# Appui technique à la Direction de l'Équipement dans le cadre de la prévention des risques naturels à Mayotte. Notes de l'année 2009.

BRGM/RP-57464-FR  
Juillet 2009

Le présent rapport compile l'ensemble des notes techniques faites à la demande de la DE au cours de l'année 2009. L'élaboration de ces notes est assurée par un géologue, spécialisé en risques naturels, en poste au BRGM de Mayotte ou par des experts du BRGM localisés en métropole ou à La Réunion. Cet appui revêt différentes formes qui ont le plus souvent un caractère d'urgence et demandent une grande disponibilité. Il peut s'agir notamment :

Zonage de l'aléa « mouvements de terrain » modifié d'après le présent avis (fond © IGN Scan25 et cadastre 2008) à l'échelle 1/5000.

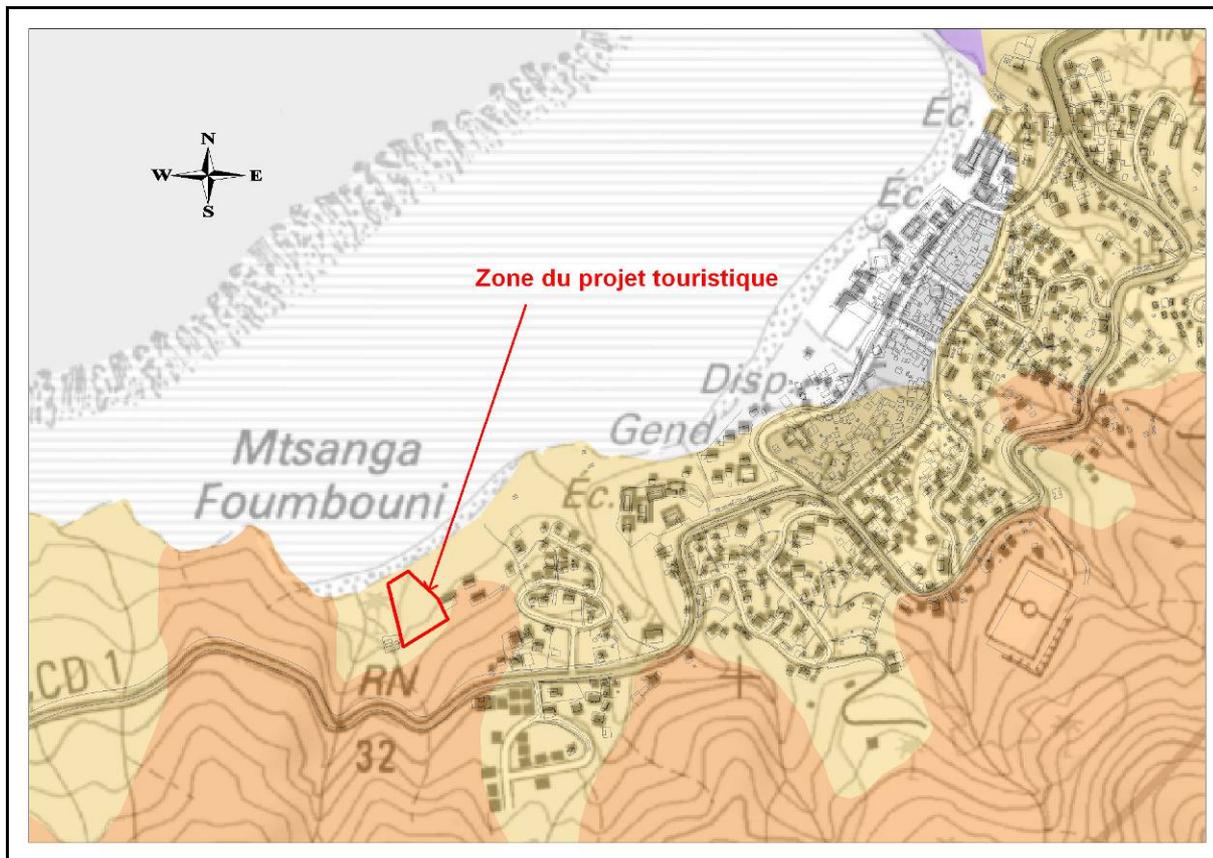
Les observations complémentaires apportées dans le cadre de cet avis amènent à redéfinir légèrement les limites du zonage de l'aléa « mouvements de terrain » dans ce secteur. Un déclassement au droit du site du projet touristique est réalisable dans le sens où les diverses observations retenues ci-dessus semblent appropriées pour une définition de niveau moyen de l'aléa « glissements de terrain accompagnés de chutes de blocs ».

Malgré tout, pour justifier le maintien de l'aléa moyen, nous précisons que les risques de remobilisation de blocs rocheux depuis l'amont ainsi que de départ de coulée boueuse ne peuvent être exclus, d'où l'importance de mettre en œuvre certaines dispositions réglementaires proposées dans les Atlas des aléas.

Zonage de l'aléa cyclonique (fond © IGN Scan25 et cadastre 2008) à l'échelle 1/5000.

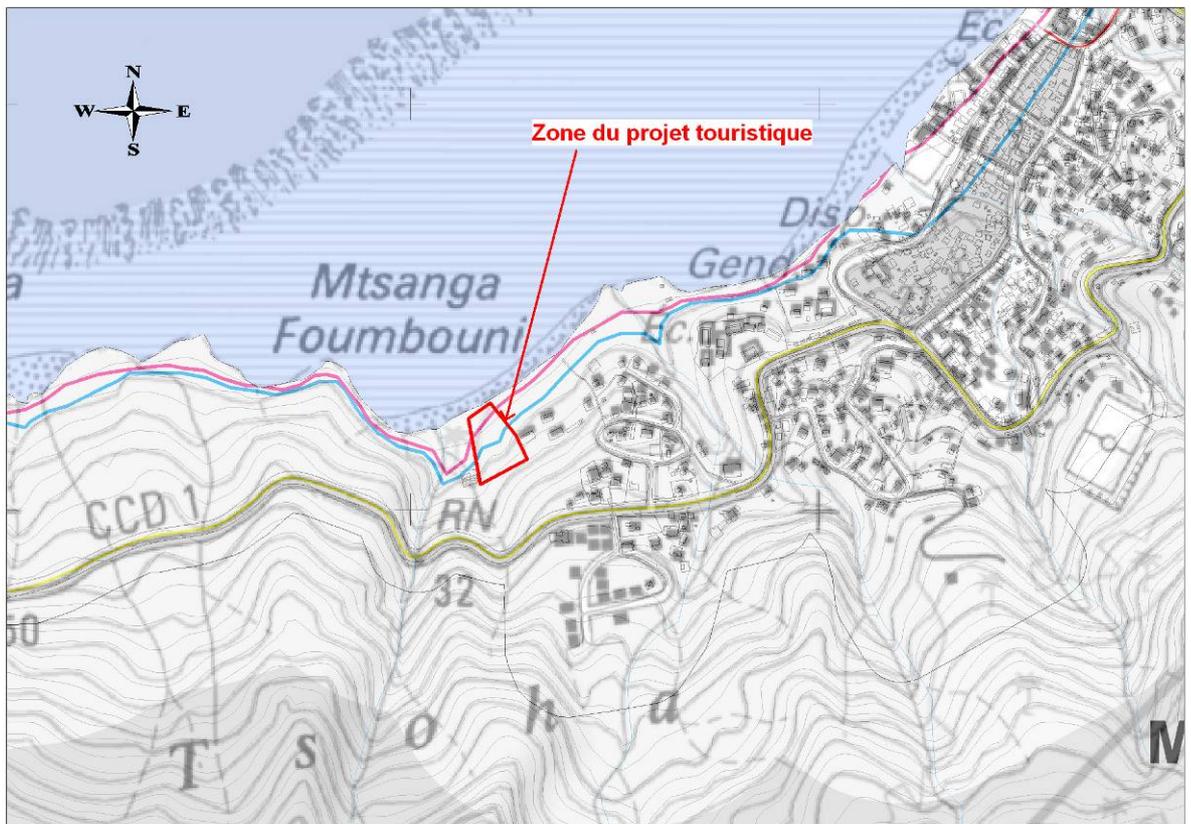
La cartographie de l'aléa cyclonique réalisée par le BRGM dans le cadre des atlas des aléas naturels à Mayotte, communes de Mtsamboro, Acoua et M'tsangamouji<sup>2</sup>, fait figurer sur une moitié du secteur du projet deux zones d'aléa cyclonique de niveau

moyen et fort. L'autre moitié (amont) est considérée en niveau d'aléa cyclonique faible à nul (cf. extrait ci-dessous).

La cote de submersion à terre pour l'aléa fort peut donc être globalement estimée à 4.62 m NGM soit 3,62 m (courbe rose atlas) + 1 m (déferlement).

En l'état des connaissances (zonages actuels), il est donc à envisager de n'installer aucune infrastructure en zone d'aléa fort, c'est-à-dire entre la mer et la ligne rose et la zone d'aléa moyen doit en outre se limiter à des infrastructures légères n'abritant pas de personnes afin de les garantir des plus fortes inondations. Un recul des installations est donc à prévoir en fonction des caractéristiques du projet touristique (la nature des infrastructures prévues n'est pas connue).

Si pour des raisons de configuration du site, le recul (qui reste la solution à privilégier) n'est pas possible, la vulnérabilité des infrastructures peut être réduite par la construction d'infrastructures sur pilotis. Ce type de construction présente le double avantage de surélever les enjeux et de ne pas impacter sur l'équilibre morphosédimentaire du littoral concerné. La réalisation de protection longitudinale (mur de protection ou d'enrochement) est en effet à éviter dans la mesure où leur implantation peut accentuer les aléas côtiers (érosion et submersions). Les constructions sur pilotis doivent cependant être correctement dimensionnées afin de pouvoir résister à une houle cyclonique et répondre aux normes parasismiques.

Illustration 3 : Proposition cartographique de l'aléa « mouvement de terrain » donnée par SEGC.

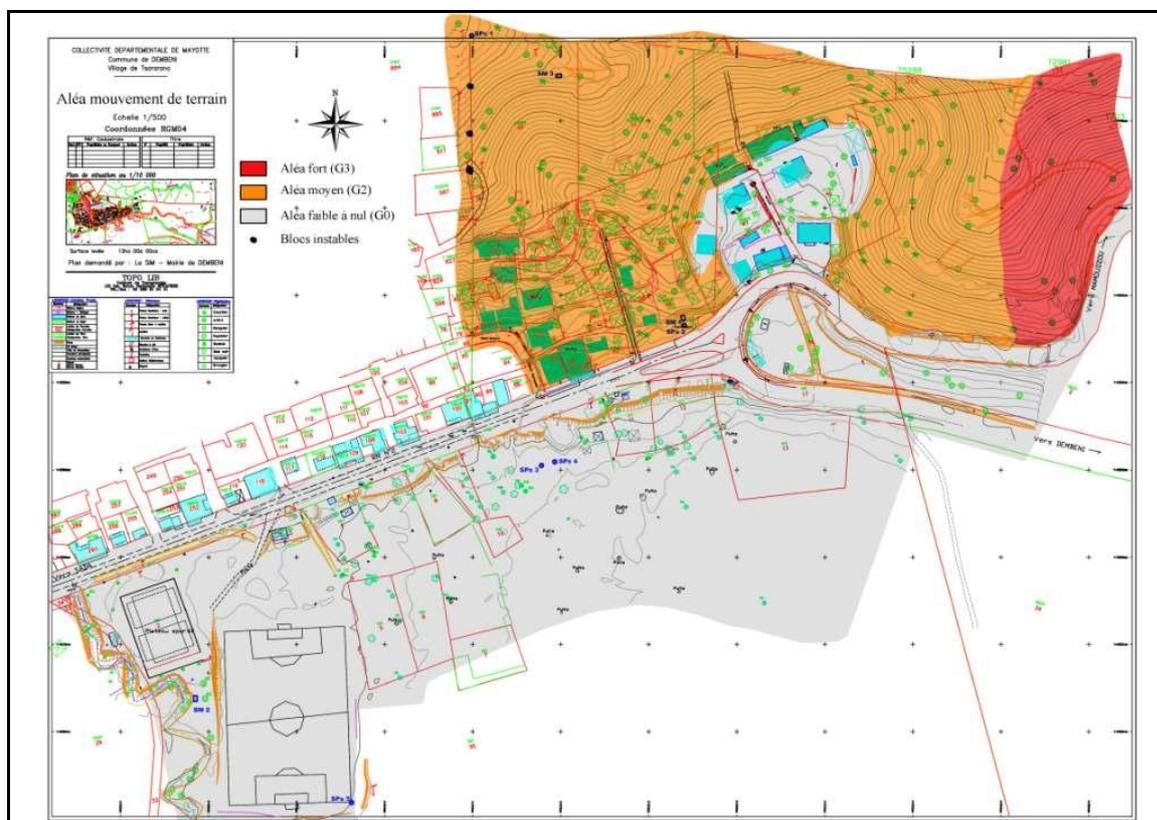
Au regard de la nouvelle cartographie de l'aléa « mouvement de terrain » proposé par SEGC (cf. carte ci-dessous), des remarques sont formulées :

Dans la partie Est de la zone, SEGC propose de surclasser en aléa fort (G3) des terrains à forte épaisseur de limons sur des pentes élevées, où des indices de glissement superficiels (bourelets d'accumulation, arbres penchés ou déformés) sont observés.

Dans la mesure où la notion d'aléa introduit directement la potentialité d'occurrence d'un phénomène, **on peut s'interroger quant à la raison pour laquelle des terrains placés dans un contexte identique (même gamme de pente selon le plan topographique au 1/500 fourni par la SIM, constitution géologique analogue) ne soient pas également classés en aléa fort compte-tenu de la probabilité que des phénomènes de glissement superficiel puissent également s'y déclarer (principe d'extrapolation par similitude).**

SEGC indique l'absence d'indice particulier sur le versant mis à part dans la partie Est et suppose que « les glissements superficiels sont donc peu probables » sur le versant au Nord (cartographié en aléa moyen G2). S'il est vrai qu'hormis les arbres penchés dans la partie Est du versant, aucun autre indice n'est à souligner, **le fait que la pente soit proche voire supérieure à 30° par endroit et en tenant compte de la classe de matériaux en jeu, nous pensons que les glissements superficiels sont envisageables.** De plus, l'aléa érosion est fort dans l'ensemble de la zone.

Illustration : Reclassement de l'aléa « mouvement de terrain » au droit de la zone d'étude (limite bleue).

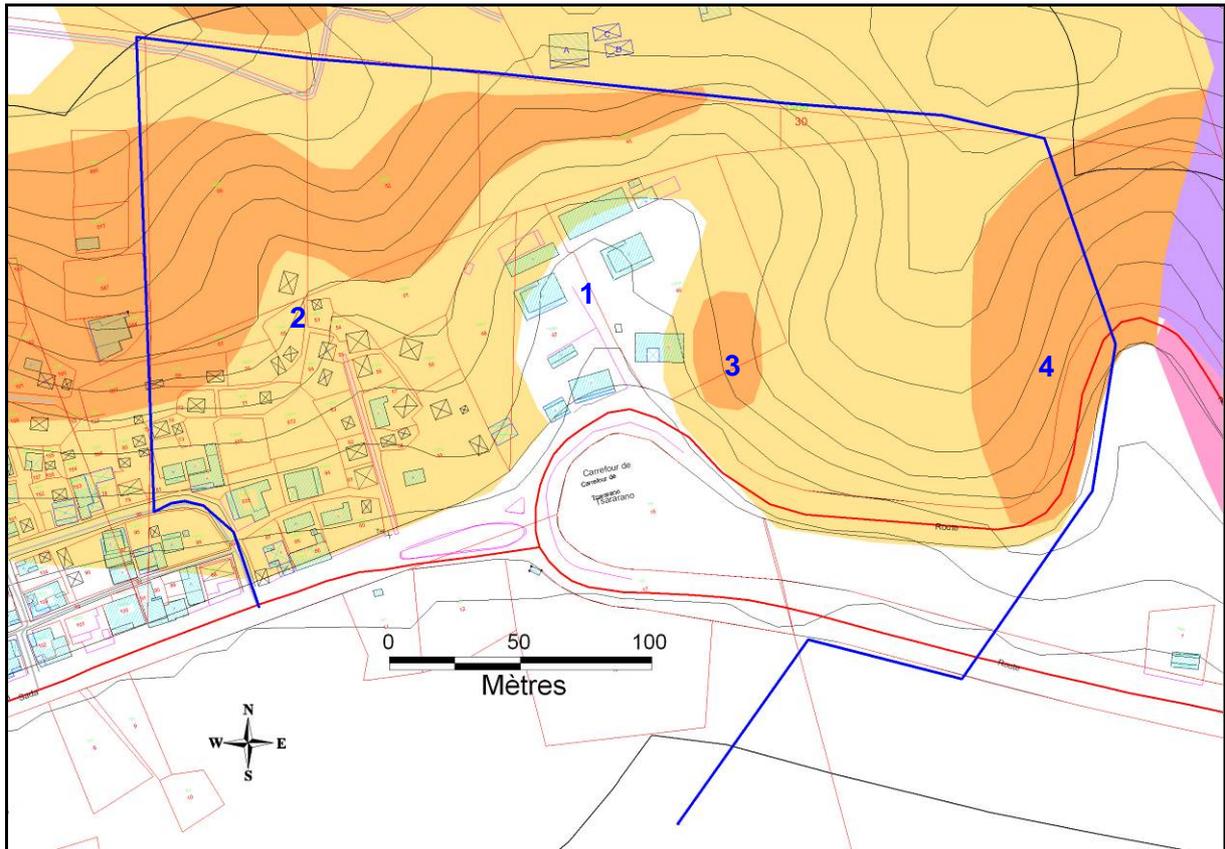
En attendant la prise en compte de ces remarques et les précisions supplémentaires apportées, nous avons reclassé l'aléa « mouvement de terrain » sur la zone d'étude (cf. carte ci-dessous). Ces modifications tiennent compte de l'étude ainsi que de nos investigations de terrain et peuvent être amenées à subir des remodifications selon les prochaines informations données par SEGC.

- ➡ Point 1. La petite place commerciale en contrebas du versant est classée partiellement en zone d'aléa modéré (selon la nouvelle méthodologie cartographique des PPR).

- ➡ Point 2. Les habitations situées sur le versant sont pratiquement toutes en zone d'aléa moyen (G2). Celles situées en bord de route et faisant partie de la zone d'étude sont également en aléa moyen du fait de la morphologie de cet accotement et des matériaux en jeu.  
Le long du premier profil de stabilité TALREN, (fond de ravine Ouest, sens d'écoulement NNW – SSE) de grosses modifications ont eu lieu. Nous avons choisi de maintenir l'aléa fort uniquement dans les portions du versant où les pentes ont été jugées proches de 30° et directement en aval de celles-ci, sur quelques mètres, pour une marge de sécurité.

- ➡ Point 3. Le talus à l'Est de la boulangerie est classé en aléa fort avec une bande de sécurité en contrebas et une large zone en contrehaut.
- ➡ Point 4. La zone d'aléa fort évaluée et proposée par SEGC avec présence d'indices d'instabilité (arbres penchés notamment) est intégrée.

Illustration 4 : Reclassement de l'aléa « mouvement de terrain » au droit de la zone couverte par l'étude.

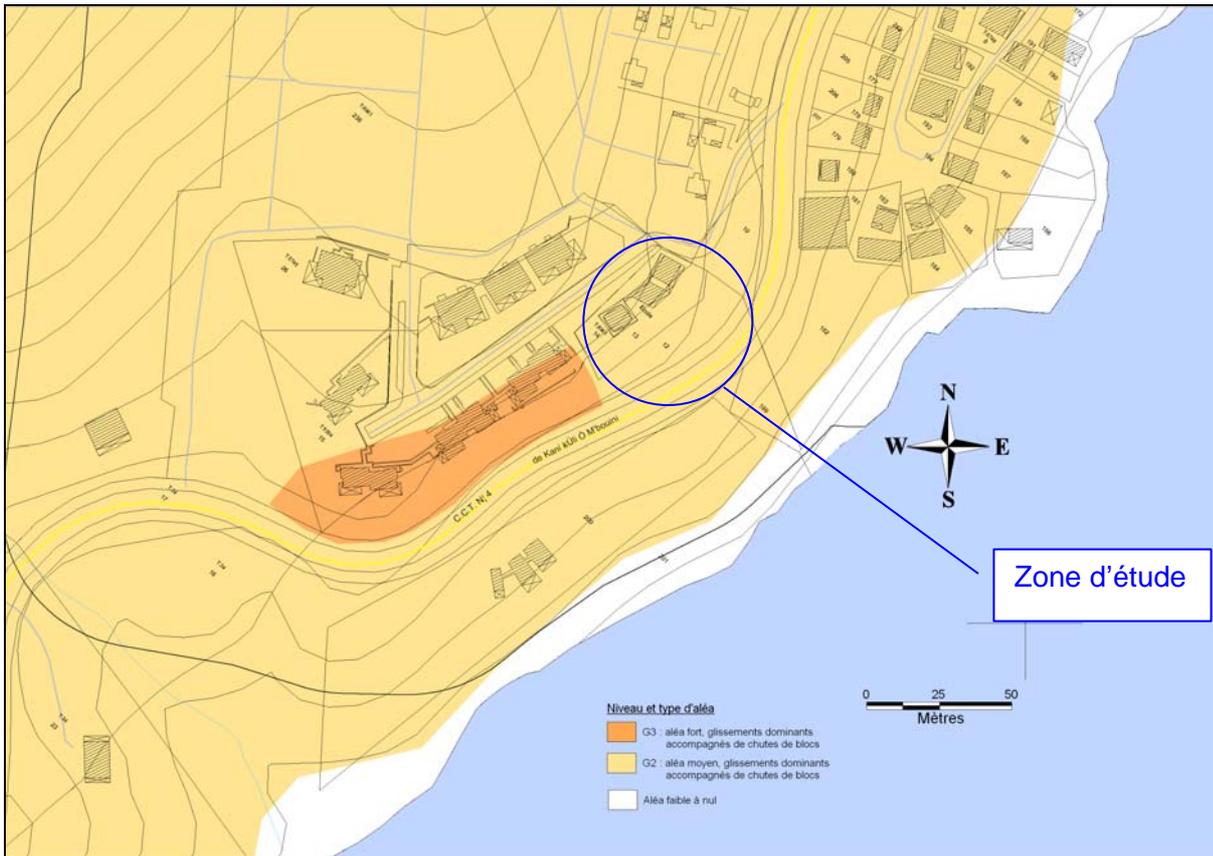
➡ Sur la base des conclusions de SEGC, un déclassement du niveau d'aléa « mouvement de terrain » est possible au droit de la zone couverte par l'étude (cf. Illustration 4).

Illustration 10. Zonage de l'aléa « mouvement de terrain » modifié d'après le présent avis (fond cadastral).

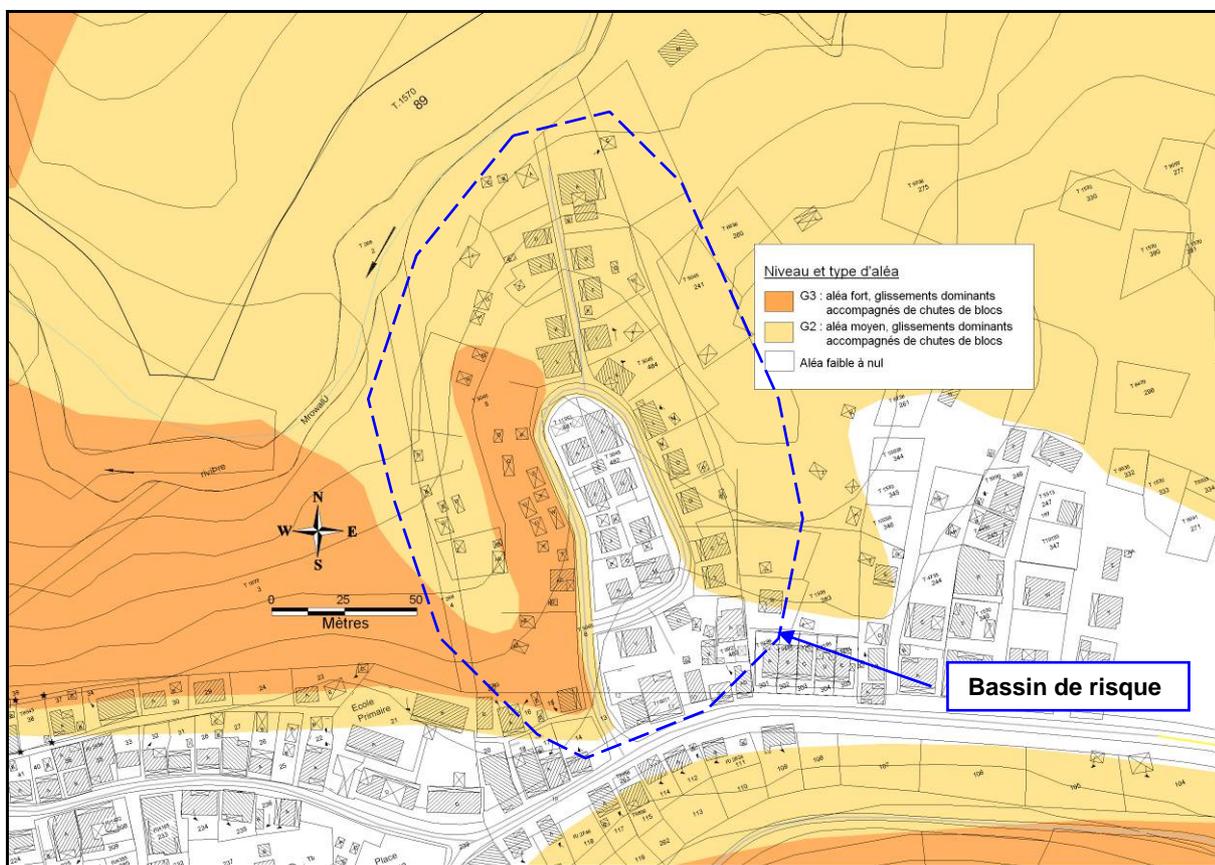
Les observations complémentaires apportées dans le cadre de cet avis amènent à modifier le zonage établi dans l'atlas des aléas naturels sur les communes de Bandraboua et Tsingoni (RP-53116-FR). Ci-dessous, la réactualisation du zonage de l'aléa « mouvement de terrain » au 28/01/2009.

On retiendra notamment les éléments principaux suivants ayant conduit au **déclassement de l'aléa fort en aléa moyen voire faible à nul** :

Illustration 11. Zonage de l'aléa « inondation » modifié d'après le présent avis (fond cadastral).

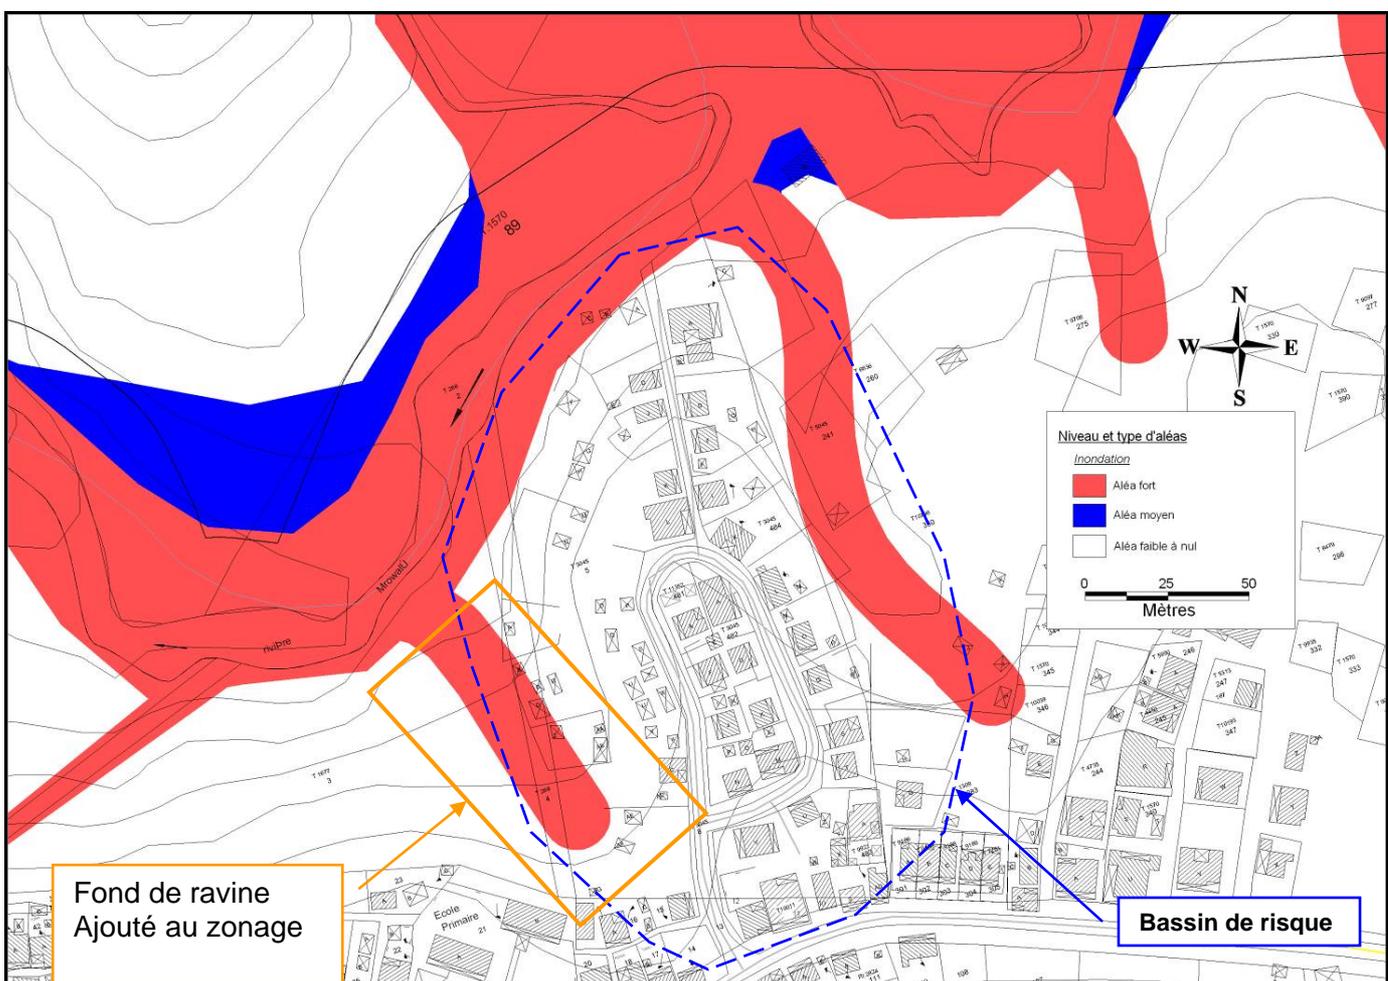
Ce sera la seule modification apportée au zonage de l'aléa « inondation » dans ce bassin de risque.

Illustration 14 : Assise de la terrasse de la construction Torinière

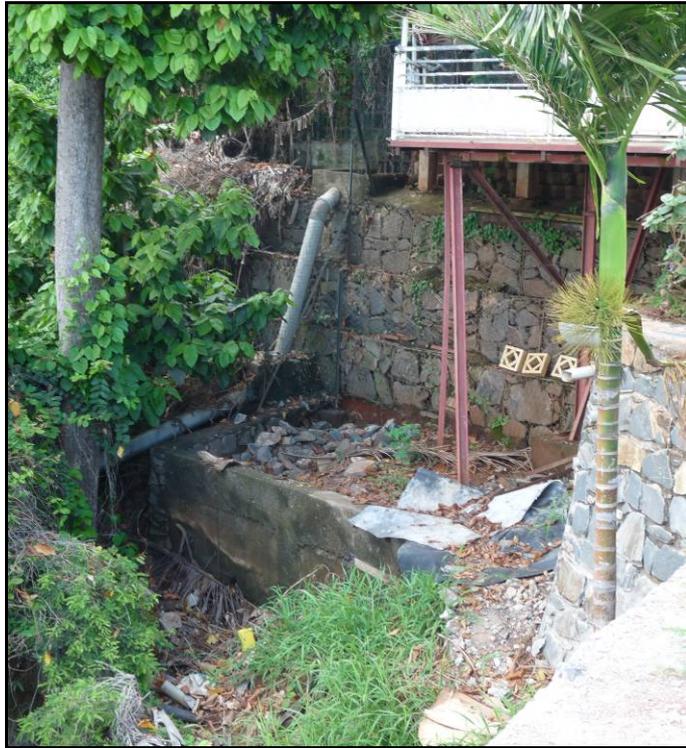
La construction Torinière ne montre pas d'indice d'activité particulier et n'apparaît pas menacée à court terme, même si son implantation dans le talweg sur des terrains certainement de faible tenue (colluvions latéritiques) lui confère une sensibilité marquée. Par contre, la terrasse en bois attenante à la construction ne présente pas toutes les garanties de sécurité : structure porteuse en acier déformée, inclinaison de la plate-forme, qualité des fondations en fond de talweg douteuse.

En l'état, compte-tenu du risque de voir le processus de glissement/ravinement de la partie supérieure du versant se poursuivre à l'occasion en particulier de fortes pluies, la menace pour la terrasse et l'habitation de la parcelle BE18 (partie Est en particulier) apparaît forte. Le soubassement de la terrasse a été gravement endommagé, voire à l'extrémité sud-est, emporté. Le constat est sensiblement identique en ce qui concerne la parcelle BE21, même si le recul par rapport à la rupture de pente et l'absence de désordre constaté plaident pour un caractère imminent moins prononcé.
